Dodatok č. 3
k Zmluve o dielo ÚEZ č. 295/2022 zo dňa 08.11.2022

1. Zmluvné strany uzatvorili dňa 08.11.2022 Zmluvu o dielo ÚEZ č. 295/2022 v znení dodatku č. 1 zo dňa 05.04.2023 a dodatku č. 2 zo dňa 12.07.2023 (ďalej v texte ako „*zmluva*“), predmetom ktorej je záväzok zhotoviteľa vykonať pre objednávateľa dielo s názvom „Základná škola Odborárska — rozšírenie kapacít tried“ a tomu korelujúci záväzok objednávateľa za riadne a včas vykonané dielo zaplatiť zhotoviteľovi dohodnutú cenu za dielo.

PRÍKAZ K ZMENE č. 09
(K PREVEDENIU ZHOTOVITEĽOM)

Kód: ZL09 - Kotevné prvky a rozširovacie profily presklennej fasády
Stavba: Dostavba rozšírenia kapacity tried ZŠ Odborárska č. 2

ČERNĚ KRESLENA DODÁVKA RACCOON
H-01 POROVNÁNÍ ZADÁNÍ A SKUTEČNOSTI
23P0-091-CENA-H-01

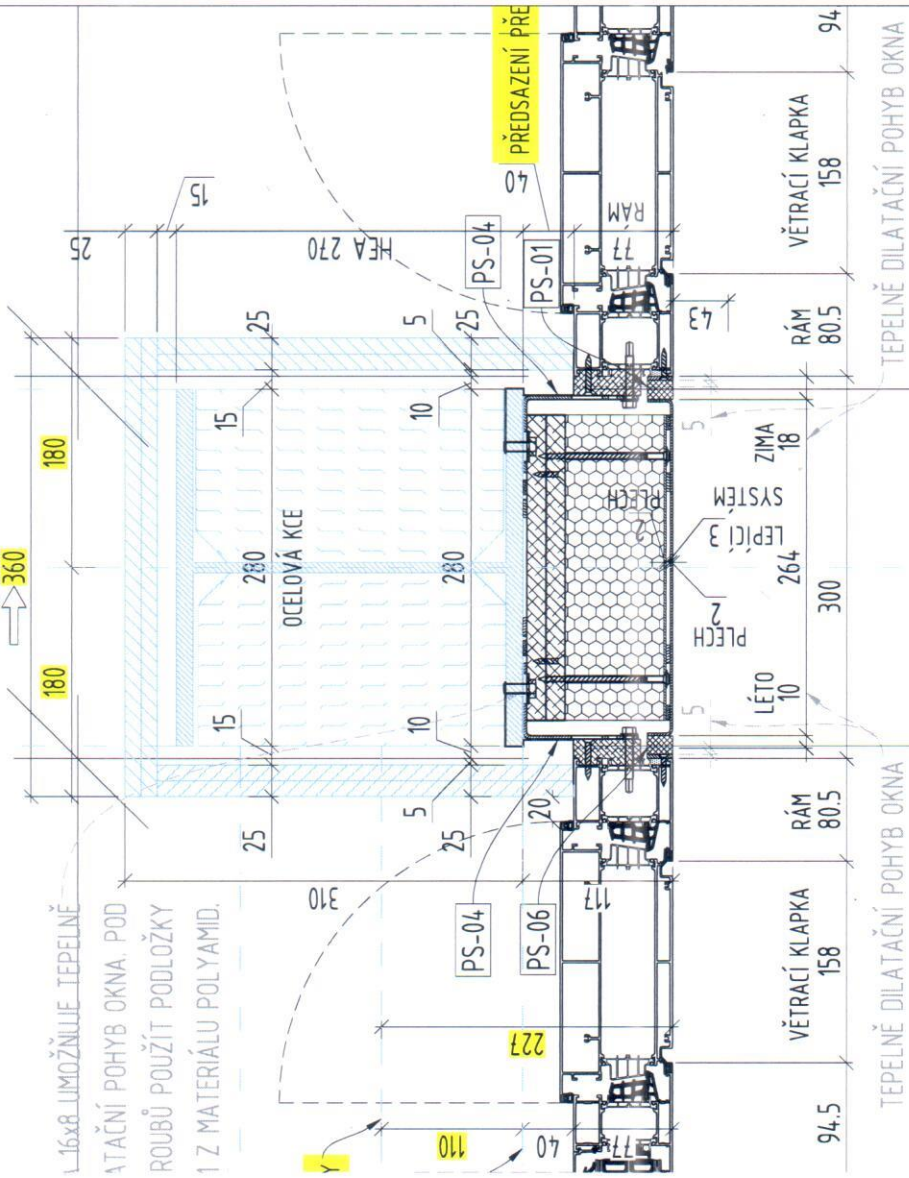
ZADÁNÍ

SKUTEČNOST

L 16x8 UMOŽŇUJE TEPELNĚ
ATAČNÍ POHYB OKNA, POD
ROUBŮ POUŽÍT PODLOŽKY
I Z MATERIÁLU POLYAMID.

NEJÍ ŘEŠENO
UKOTVENÍ OKNA

NEJÍ ŘEŠENO
UKOTVENÍ OKNA

Objednávateľ:	IČO: 00603317	DIČ: 2020887385
Názov, Sídlo, štatutár	Mestská časť Bratislava-Nové Mesto, Junácka č. 1, 832 91 Bratislava zast. Mgr. Matúš Čupka, starosta	
Zhotoviteľ:	IČO: 44886021	IČ DPH: SK2022857749
Názov, Sídlo, štatutár	DAG SLOVAKIA, a.s., Volgogradská 9, 08001 Prešov zast: Ing. Tomáš Saloky-predseda predstavenstva	
Projekt:	ZS Odborárska – rozšírenie kapacít tried	
Dátum:	Príkaz k zmene č: 09	Na základe oznámenia č.
Predmet zmeny:	ZL09 - Kotevné prvky a rozširovacie profily presklennej fasády	
Požadovaný termín dokončenia zmeny:	-----	
Zmena zapríčinená:	<input checked="" type="checkbox"/> Projektom <input type="checkbox"/> Realizáciou <input type="checkbox"/> Zmenou Objednávateľa	
Podrobný popis zmeny:	Z dôvodu nesúladu medzi pôdorysom 1NP a výkresom základov sa museli vyrobiť a použiť atypické kotvy na predradenú montáž detail V-03. Detail H-01, H-05 rieši napojenie vetracích klapiek (okien) z hľadiska statického uchytenia a z hľadiska tepelno-technických vlastností (V-01, H-01 a H-08). Ďalej bolo nutné navrhnuť a vyrobiť rozširovacie profily v miestach napojenia na SDK priečky.

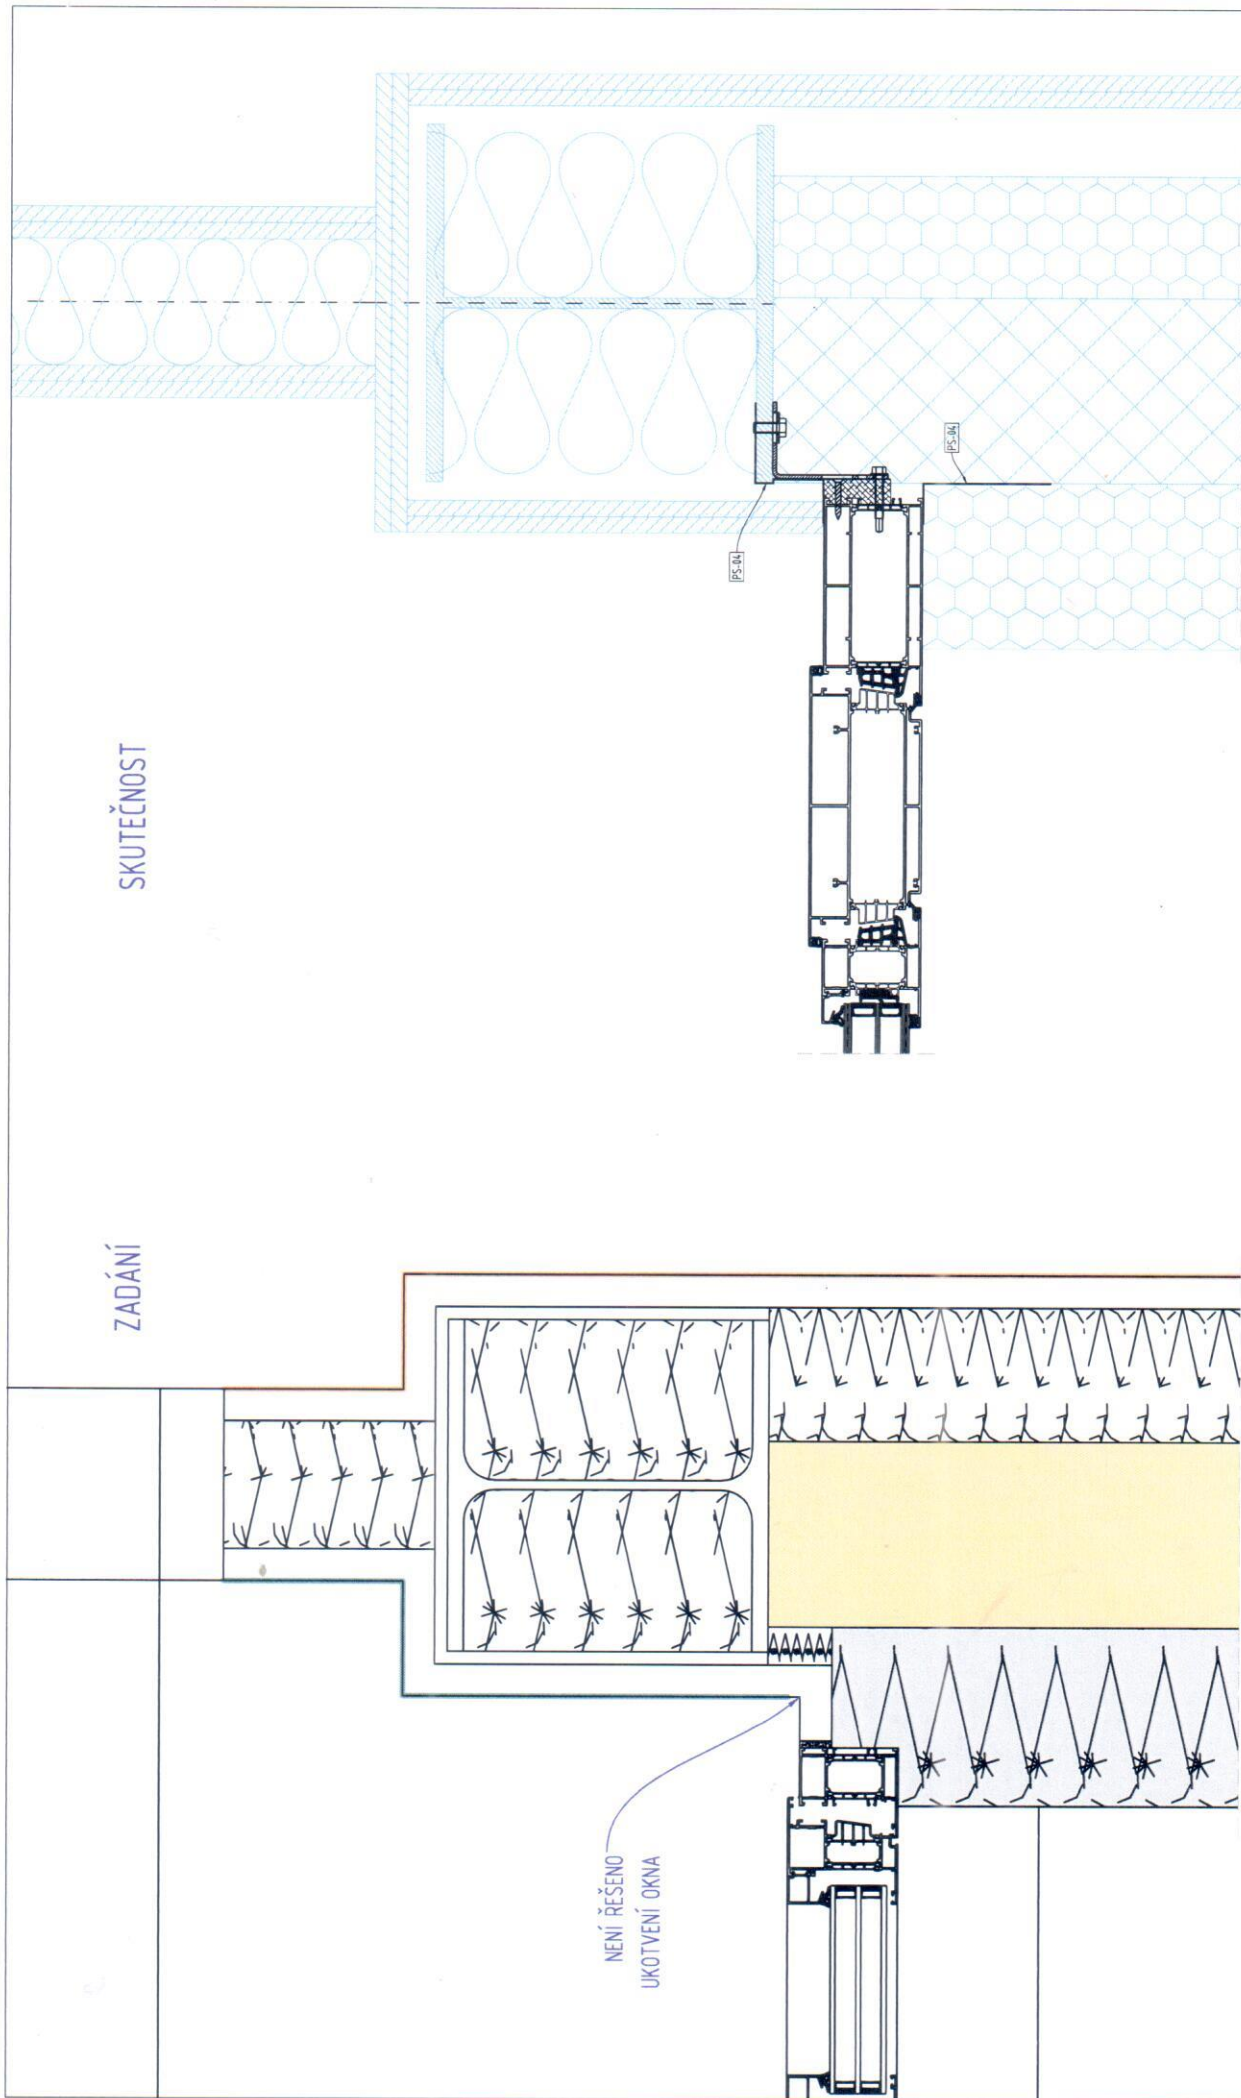
SKUTEČNOST

ZADÁNÍ

NENÍ ŘEŠENO
UKOTVENÍ OKNA
